HENVENDELSER MODTAGET I HØRINGSPERIODEN

FORSLAG TIL LOKALPLAN PRINSESSE CHRISTINES VEJ

Høringssvar

Offentlig høringsperiode fra den 2. september til den 28. oktober 2019.

Eksisterende parkeringsbelastninger **21. oktober 2019**
hører i forvejen til de største i hele Sundbyerne og Amagerbro:

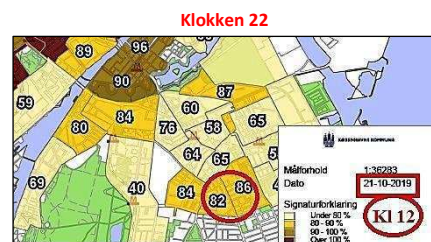
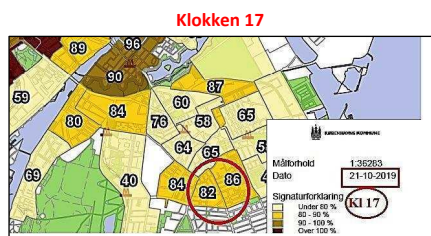
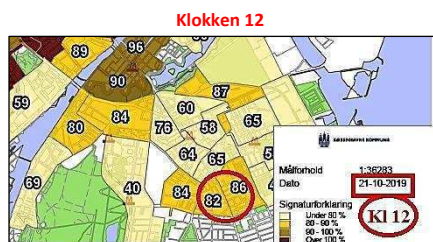
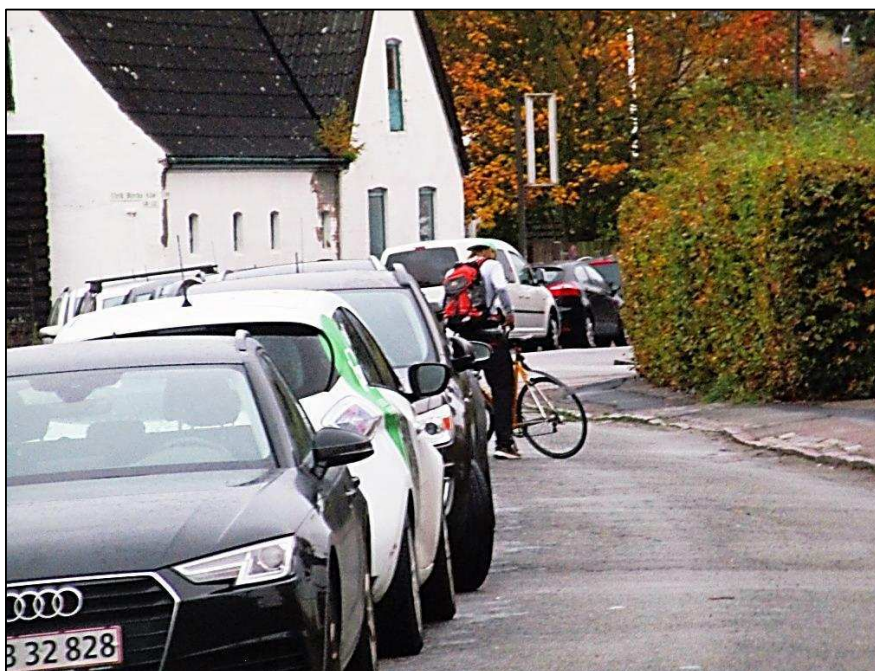
Denne indsigelse mod lokalplanforslaget om at bygge højt og bredt på hjørnet af Amagerbrogade og Prinsesse Christines Vej samt lægge ekstra etage på bygningen på Prinsesse Christines Vejs vestlige side lægger vægt på den helt utilstrækkelige parkeringskapacitet, der er indeholdt i forslaget.

Området er i forvejen stærkt belastet. Ja blandt de allerhøjeste udnyttelsesgrader i Amagerbro og Sundbyernes kvarterer - jf vedhæftede fil "Prinsesse Christines Vej - Lokalplanforslag Oktober 2019 - Eksisterende parkeringsbelastning 20191021".

Det vil resultere i en helt urimelig parkerings-eksport og -belastning til de nærliggende private fællesveje.

Lokalplanforslagets utilstrækkelige parkeringskapacitet vil resultere i en yderligere og allerede helt urimelig belastning og efterfølgende økonomisk byrde for borgerne i området langs de private fællesveje i kvartererne sydvest for lokalplanforslaget.

Vatnavej20191017

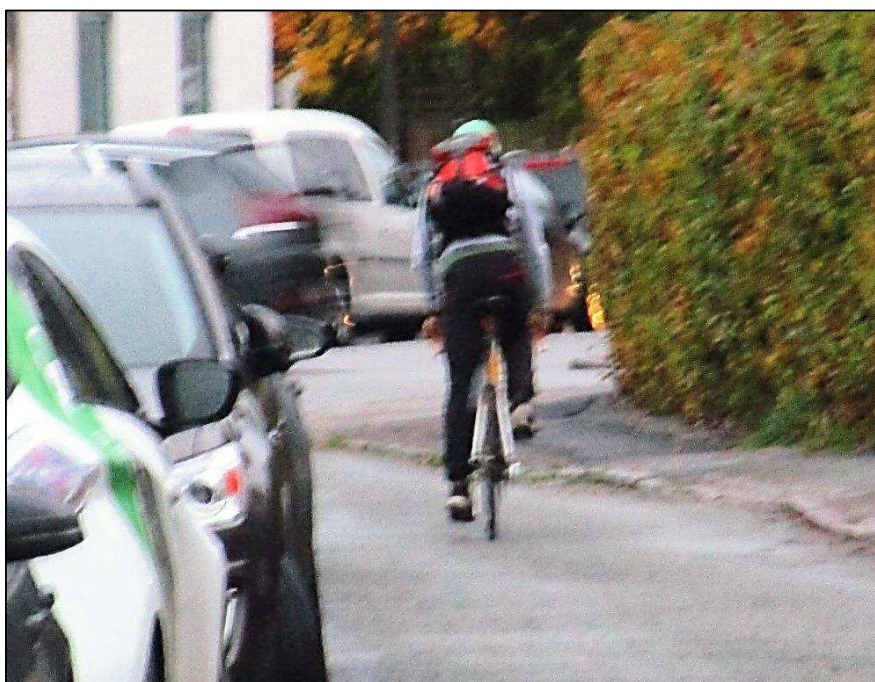
Indsiger har med egne øjne kunnet konstatere eksempler på borgere, som først på aftenen parkerer på de allerede tæt besatte private fællesveje (in casu Vatnavej), tager cykel frem fra bilens bagagerum - og cykler langt væk mod kvarterer i de tætte etagebebyggelser langs Amagerbrogade. Jf nedenfor:

Billede 2. Nuværende byggelinje m. lav eller ingen bebyggelse mod Amagerbrogade

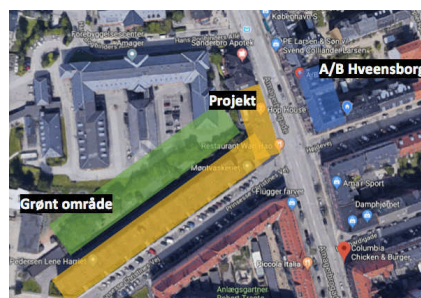
Vi stiller os uforstående overfor, at projektet lægger op til at ødelægge den nuværende byggelinje på Amagerbrogade, som vil forhindre udsyn til et, for Amagerbrogade, sjældent og markant grønt område, som er med til at gøre strøggaden hyggelig og dermed attraktiv for lokale erhvervsdrivende. Samtidig mener vi, at opbrydningen af den nuværende byggelinje vil skabe en fortætning og indelukthed som vi ikke mener man kan være bekendt (se billede 2 og 3).

Billede 4. Skyggediagram med Hveensborg

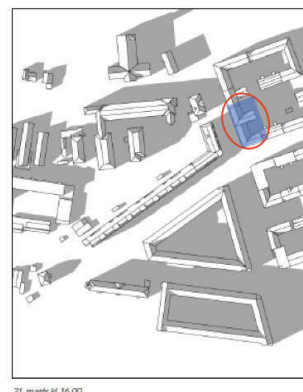
Derudover vil beboerne i de nedre lejligheder i A/B Hveensborg (Amagerbrogade 161, 159 og 157) ved realisering af projektet miste en stor del naturlig sollys, hvilket vil ødelægge brugsværdien af deres lejligheder og værdien af disse. Som det fremgår af skyggediagrammerne i forslaget til lokalplanen vil lejlighederne i A/B Hveensborg påvirkes markant af skygger hele året (i sommerhalvåret efter kl. 16), hvis projektet på Amagerbrogade 160 realiseres til 6. etage (se billede 4). Vi finder det beklageligt at man i kommentaren til skyggediagrammet undlader at nævne, hvordan vores boliger påvirkes, for i stedet at gøre opmærksom på, at apoteksbygningen (erhvervsejendom mod syd) ”i begrænset omfang påvirkes” – vi er overbeviste om, at kunder og medarbejdere påvirkes markant mindre end vores beboere. Samtidig forventer vi at et byggeprojekt af den størrelse, hvor der sandsynligvis skal udføres større funderingsarbejde, vil ødelægge dele af vores facade som vi lige har igangsat udbedringen af.

Taget mod gaden efter arbejde kl. 16:40

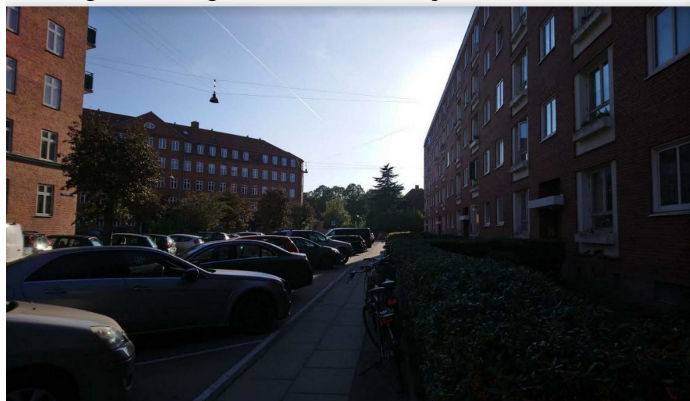
(selv i gråvejr ser gården stadig bedre ud end genboen)
